AVALIAÇÃO E REVISÃO DO PROJETO DE EXECUÇÃO PARA A REQUALIFICAÇÃO DO PARQUE JOSÉ GOMES FERREIRA E QUINTA DO NARIGÃO

JUNTA DE FREGUESIA DE ALVALADE

RELATÓRIO PRELIMINAR DE AVALIAÇÃO E REVISÃO DE PROJETO

Março 2025

4.2.3.1 AP-00: Levantamento topográfico (fase I, fase II e fase III)

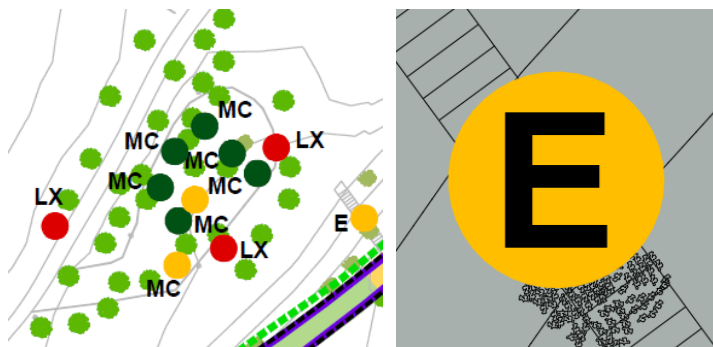
- b) O tamanho da fonte das cotas existentes não permite sua leitura.
- c) Não é apresentada legenda para esta peça desenhada.

4.2.3.3 AP-02: Planta de Medidas Cautelares e Trabalhos Preparatórios (fase 1)

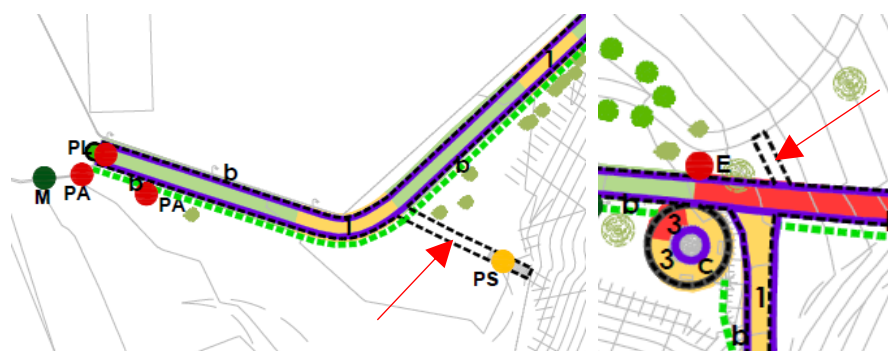
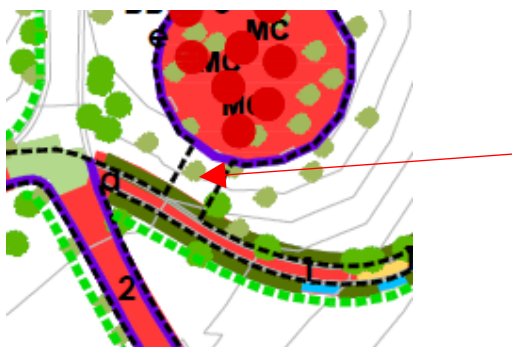
- a) Quando há muitos elementos a remover/requalificar próximos é difícil fazer sua distinção e suscitam erros/lapsos – por exemplo existem 3 itens a remover, 3 itens a requalificar e 6 itens a proteger, mas apenas 11 textos (imagem à esquerda), sugere-se que o texto fique sobre o elemento (imagem à direita)

- b) O grafismo das valetas e remates a requalificar e a remover é o mesmo (linha grossa cor roxo). Induz a erros/dificuldade na leitura.
- c) O grafismo utilizado para muros, passadiços e escadas é de difícil entendimento na peça desenhada, pois são pontuais e se tratam de elementos lineares/áreas.
- d) A planta de estado das valetas não condiz com o apresentado na planta de medidas cautelares, questiona-se sua apresentação e o que diferencia uma peça desenhada da outra. Ainda, deve-se incluir escala na planta do estado das valetas.
- e) Há troços sem tramas que correspondem a elementos propostos. Sugere-se sua clarificação em termos gráficos e em legenda.

- f) Considerando que há uma escada proposta esta árvore será a abater e não a proteger.

4.2.3.4 AP-02: Planta de Medidas Cautelares e Trabalhos Preparatórios (fase II)

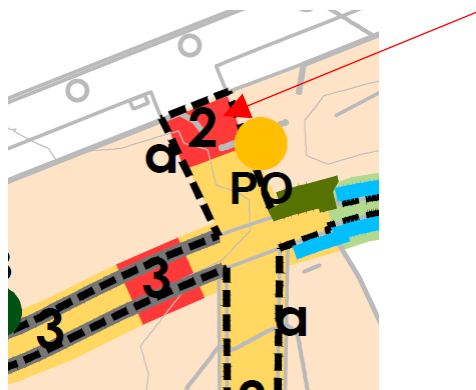
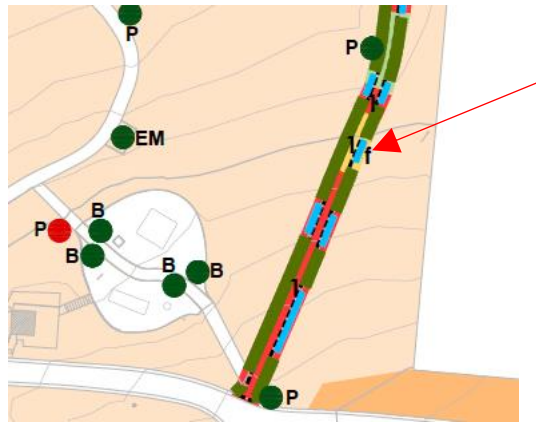
- a) As valetas em estado 'razoável' não constam na peça desenhada, apesar de serem apresentadas na legenda.
- b) Incluir escala na peça desenhada do estado das valetas.
- c) Os sumidouros a requalificar não constam na peça desenhada, apesar de apresentada da legenda.
- d) Os sumidouros a requalificar não constam na peça desenhada, apesar de apresentada da legenda.
- e) O item '2' a remover não apresenta correspondência na legenda

- f) O item 'f' não apresenta correspondência na legenda

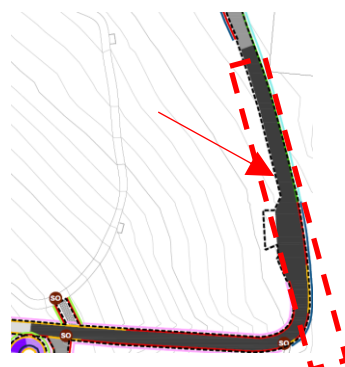
- 4.2.3.8 AP-05a e AP-05b: Planta de Pavimentos, Lancis, Mobiliário Urbano e Equipamento (fase I)
- Não está claro se a solução em pavimento betuminoso novo sobre base existente terá contenção lateral (à esquerda da imagem abaixo), pois não consta na legenda. Porém, na versão editável é indicado como muro de suporte, se assim o for, será necessário apresentar pormenor construtivo. Além disso, no orçamento consta apenas requalificação de 7 m de muro, o que não corresponde à extensão do troço. Ainda, no levantamento topográfico consta como muro de alvenaria e nas medidas cautelares como a requalificar, mas o CTE e MQT são muito generalistas na solução a adotar, se for este o caso.

4.2.3.9 AP-05a e AP-05b: Planta de Pavimentos, Lancis, Mobiliário Urbano e Equipamento (fase II)

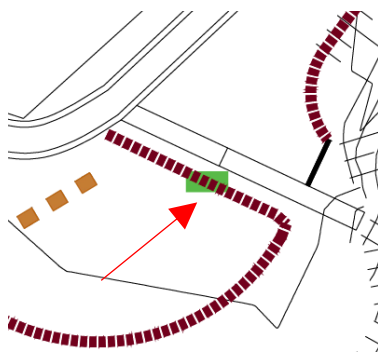
- a) Verificar sobreposição da guarda com o leitor literário.

4.2.3.10 AP-05a e AP-05b: Planta de Pavimentos, Lancis, Mobiliário Urbano e Equipamento (fase III)

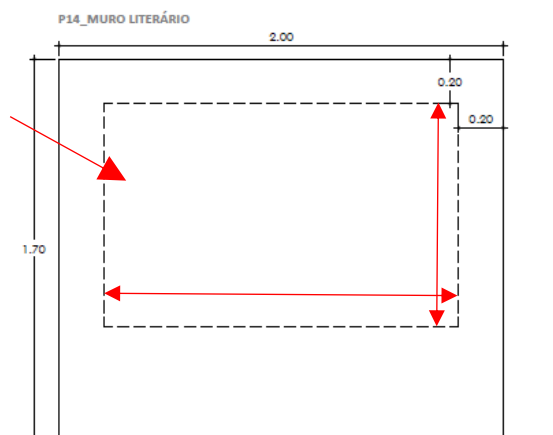
- a) Não há indicação, nos remates em chapa, se são para manter, a requalificar ou se são novos. Nestes mesmos locais a área de intervenção não está indicada a tracejado como nos demais locais. Verificar grafismos.

P10_ZONA DO PALCO (área nivelada)

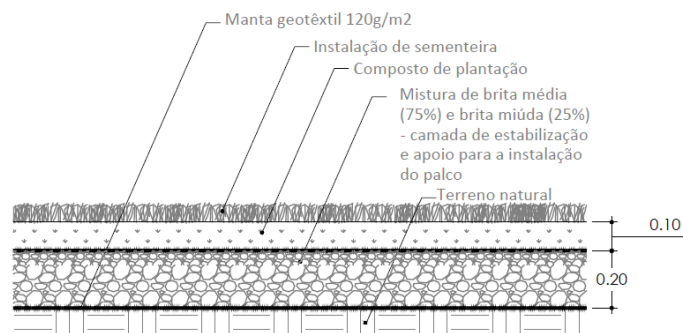
- 4.2.3.16 AP-07: Pormenores Construtivos (fase III)
- a) Indicar a manta geotêxtil também acima da camada de brita média conforme pormenor construtivo.
